Avis sur le projet d'installation d'un parc photovoltaïque au sol sur la commune de Nogent (52), porté par la société NEOEN SA

n°MRAe 2021APGE33

Nom du pétitionnaire	NEOEN-SA
Commune	Nogent
Département	Haute-Marne (52)
Objet de la demande	Construction d'un parc photovoltaïque au sol.
Date de saisine de l'Autorité Environnementale	17/03/21

Figure 4: Variante C ou Variante finale retenue-source dossier (étude d'impact)

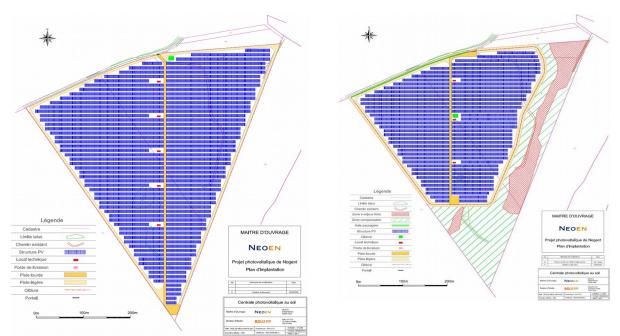
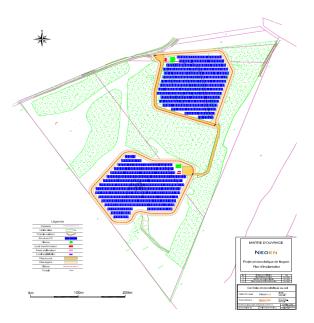
La présentation du choix du site d'implantation ne présente pas d'autres sites possibles, mais plutôt 3 variantes d'implantation, qui ne sont pas de véritables variantes selon l'Ae (avec notamment des surfaces et fonctionnalités non comparables) :

L'Ae constate que les choix effectués par le porteur du projet ne répondent que partiellement à l'étude de solutions alternatives de choix de site au sens de l'article l'article R.122-5 II 7° du code de l'environnement¹⁷. Cette étude doit permettre de justifier le choix du site retenu comme étant celui de moindre impact environnemental, après examen d'autres sites possibles sur la base du projet complet, notamment sur le critère relatif aux milieux naturels et à la biodiversité (cf paragraphe 3.2. ci-après). L'Ae rappelle par ailleurs que l'étude des 3 variantes présentées au sein d'un même scénario ne saurait se substituer à la recherche de sites alternatifs permettant une discrimination effective entre différentes options.

L'Ae recommande de justifier le choix du site d'implantation de la centrale après comparaison d'alternatives possibles sur la base de critères environnementaux, notamment celui des milieux naturels, de la biodiversité, et de gestion économe des espaces agricoles, pour démontrer le moindre impact environnemental de son projet.
